Modulo per la presentazione delle osservazioni per i piani/programmi/progetti sottoposti a procedimenti di valutazione ambientale di competenza statale

ID: Codice procedura (ID_VIP/ID_MATTM):10844

Impianto per la produzione di energia elettrica da fonte eolica, costituito da 6 aerogeneratori della potenza complessiva di 37,2 MW, un sistema di accumulo da 25 MW e relative opere connesse in località "Rempillo" nel comune di Pitigliano (GR).

ALLEGATO alle OSSERVAZIONI all' IMPIANTO EOLICO denominato REMPILLO nel COMUNE di PITIGLIANO (GR). Composto da n. 5 immagini e n. 5 pagine

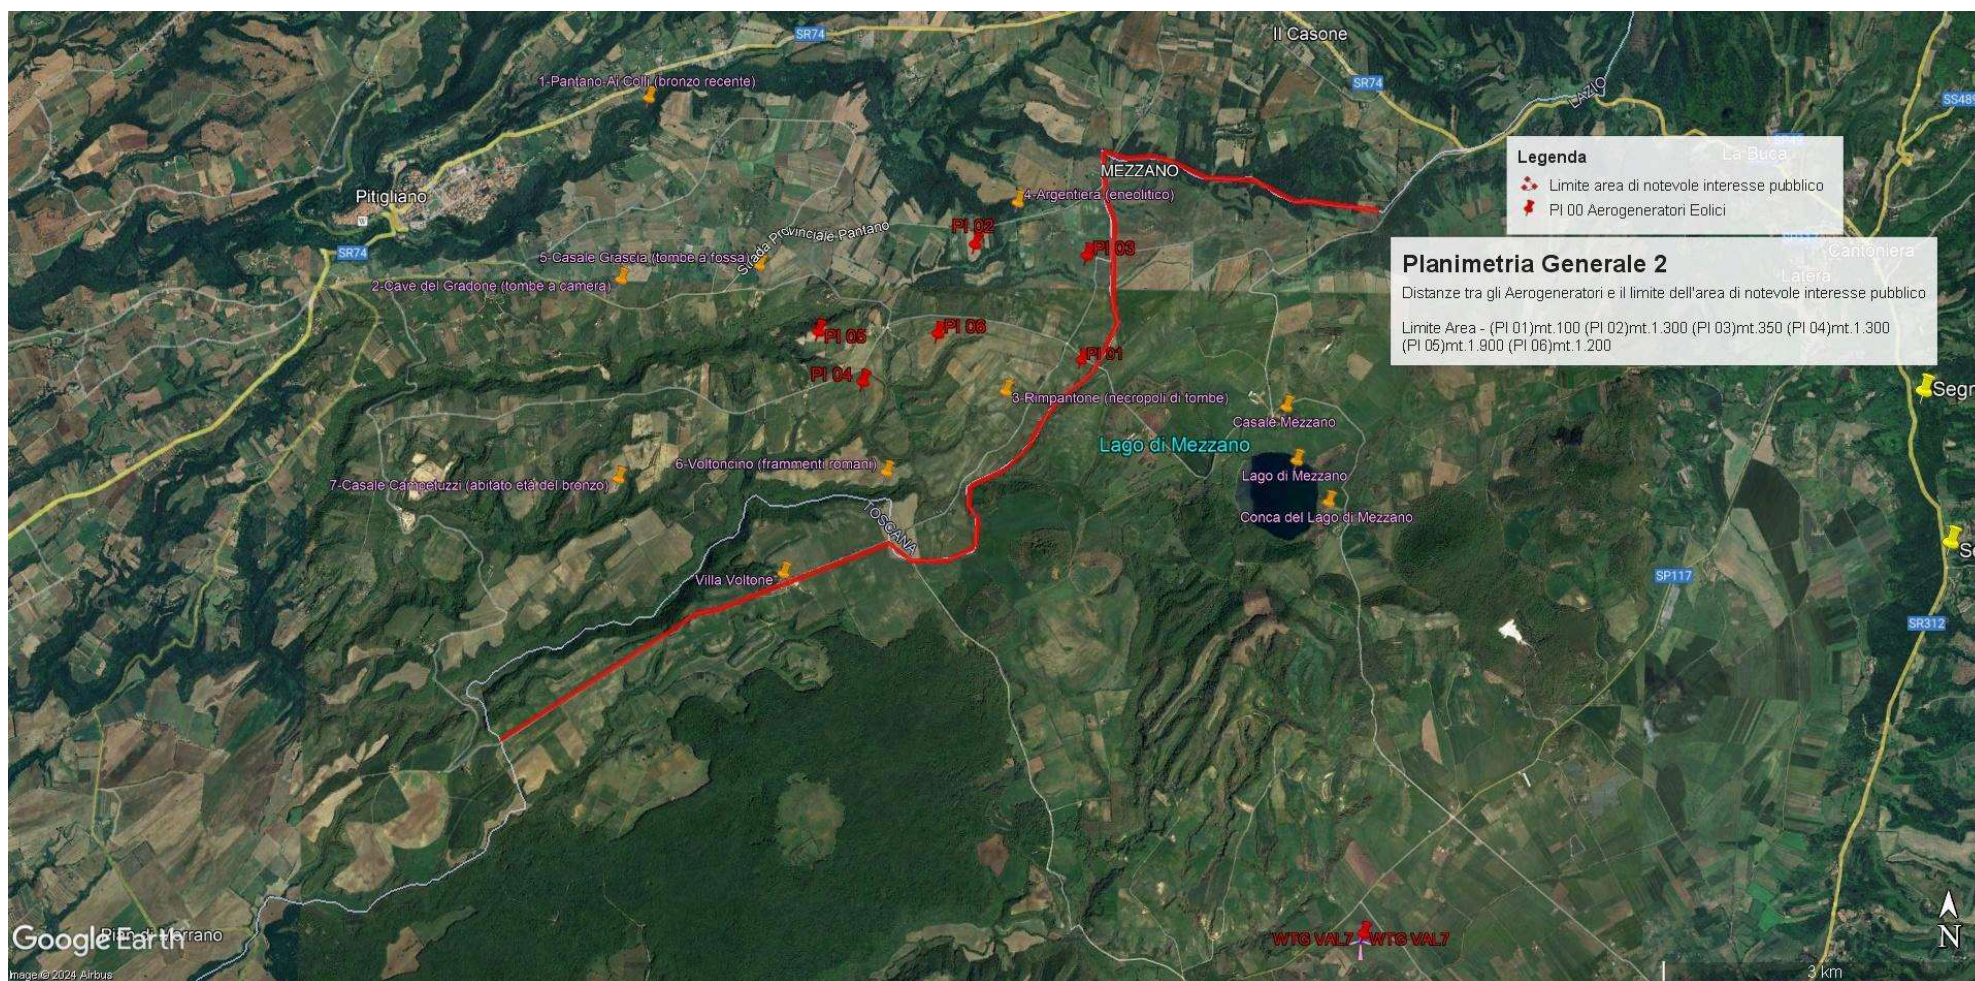
Immagine n. 1. Linea rossa indicante il confine Regioni Lazio-Toscana che coincide con parte del Perimetro del **vincolo di notevole interesse pubblico** ex art. 136 Codice Beni Culturali “ **Conca del Lago di Mezzano e territorio circostante**” ed i sei aerogeneratori localizzati con segnaposto rossi da P01 a P06 e ricadenti all’interno delle fasce di rispetto di 3 km dal bene vincolato e quindi in **area non idonea** al loro insediamento (ex art 20 co. 8 lettera c quater del D.Lgs n. 199/2021 e ss.mm.ii).

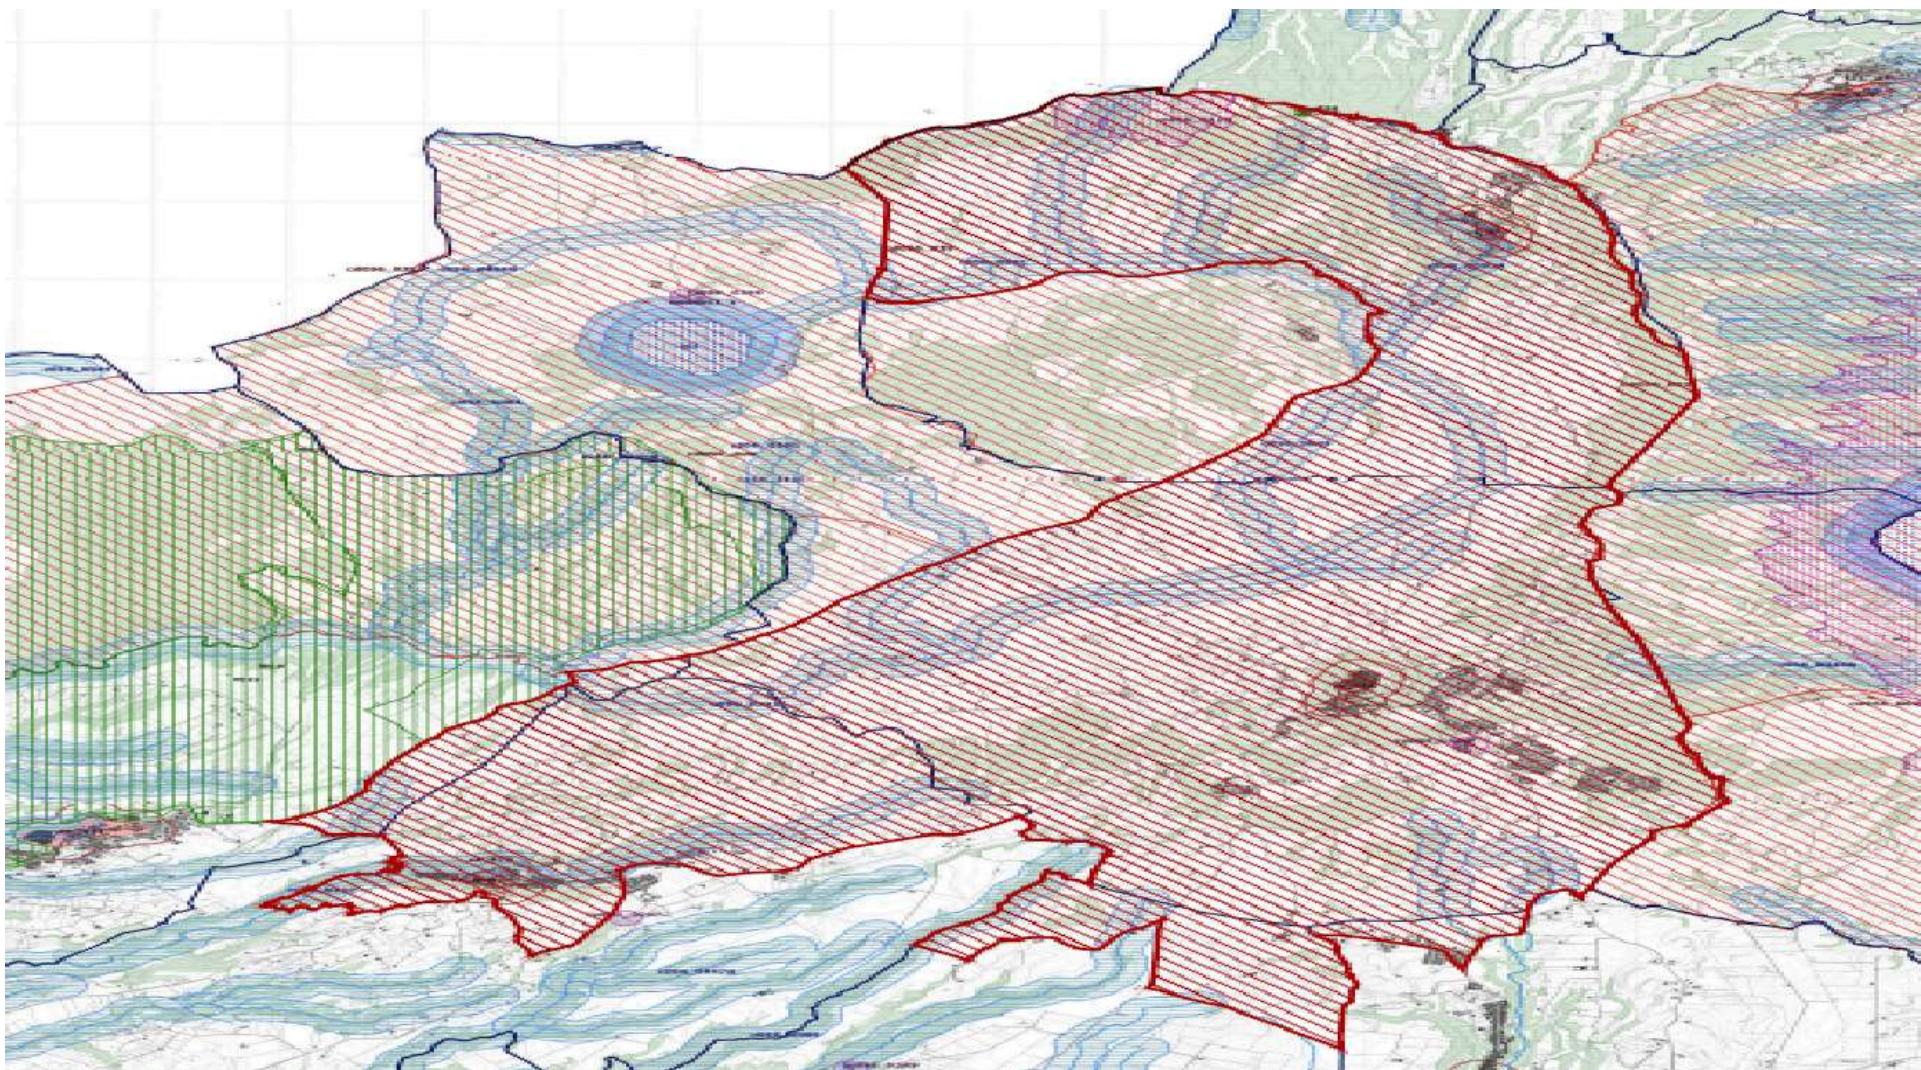
l'immagine n. 2 dell' ALLEGATO) all'area di notevole interesse pubblico "Conca del lago di Bolsena" (D.M. 24.10.1960). Praticamente una vasta zona che per interesse paesaggistico e naturalistico oltre che storico, archeologico e identitario rappresenta un unicum nel panorama nazionale.

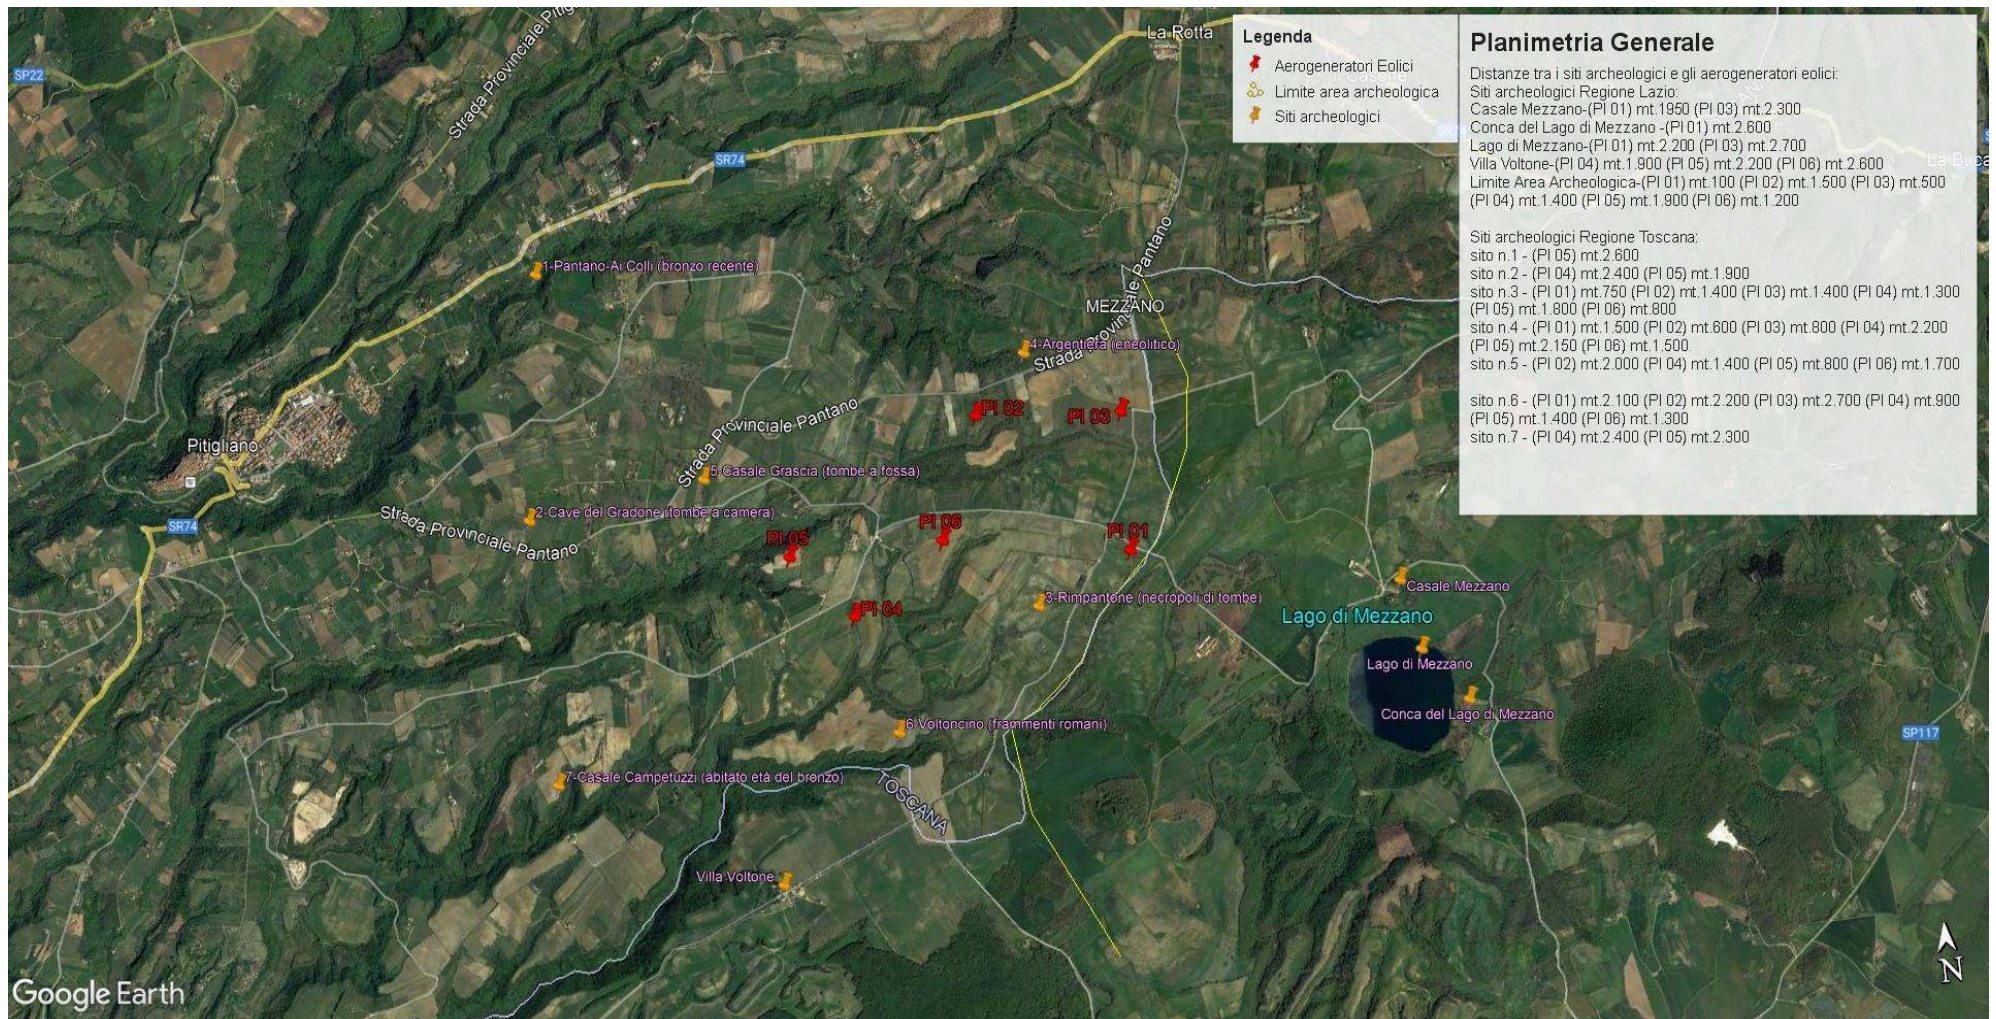
Inoltre, la zona in cui insisterebbe l'impianto eolico industriale Rempillo è compresa nelle fasce di rispetto di 3 km di diversi beni archeologici tutelati dalla parte II del Codice dei Beni Culturali (vedi Allegato, immagine n. 3). Inoltre le pale P04 e P05 ricadono all'interno di un'area archeologica che la

Immagine n. 3. Impatti dei sei aerogeneratori (in rosso) ricadenti nelle fasce di rispetto dei 3 km dai Beni Culturali (in giallo) e quindi in **area non idonea** al loro insediamento (ex art 20 co. 8 lettera c quater del D.Lgs n. 199/2021 e ss.mm.ii). **Inoltre si segnala che le pale P04 e P05 ricadono all'interno di un'area archeologica e quindi in altra area non idonea.**

Immagine n. 4 Situazione di saturazione da impianti FER nella provincia di Viterbo. Non sono riportati gli impianti fotovoltaici e agrivoltaici che hanno inciso per buona parte nel cumulo di impianti FER per superare già nel 2023 gli obiettivi del PNIEC assegnati alla Regione Lazio per il 20230.

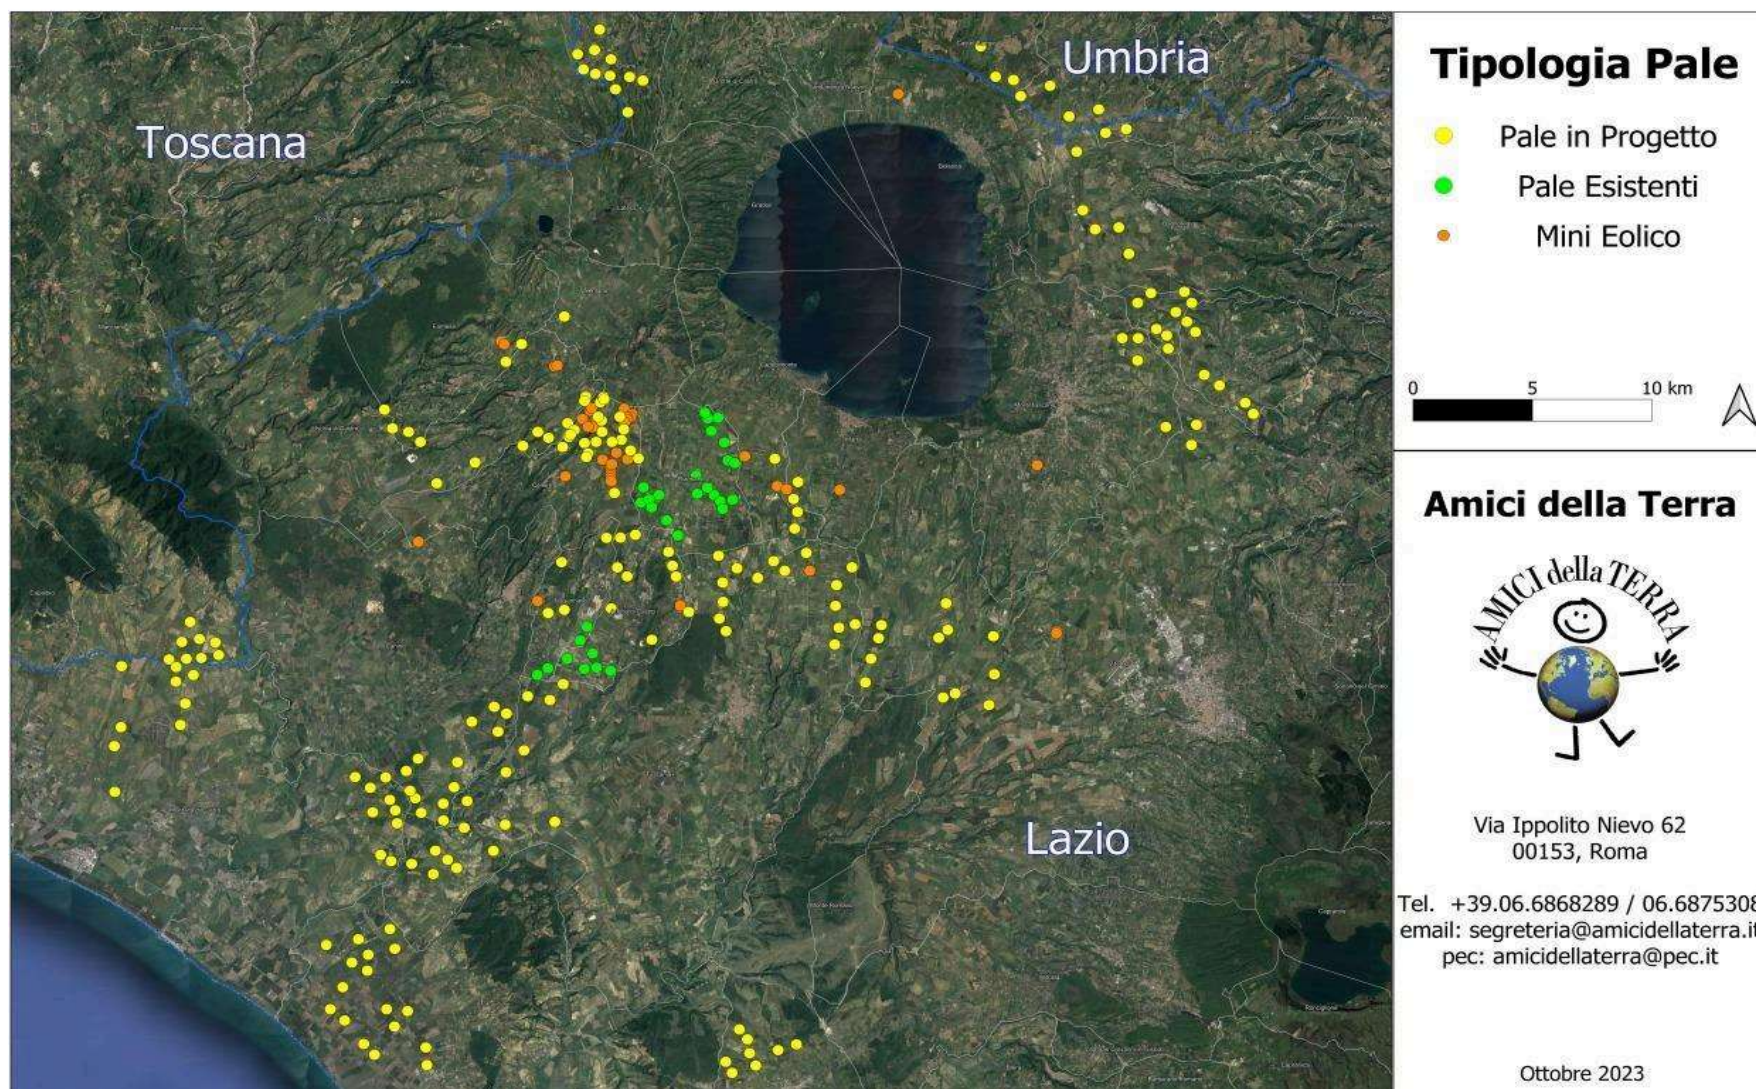
nn. 1 e 2 e crea anche degli impatti negativi anche sui beni naturalistici come verrà dettagliato nell'Osservazione n. 4. Inoltre andrebbe a sommarsi al già enorme cumulo di impianti eolici e fotovoltaici e geotermici che già creano una elevata criticità ambientale nella provincia di Viterbo e interferiscono anche con il territorio toscano come si può vedere dalle immagini nn. 4 e 5 dell'Allegato n. 1.
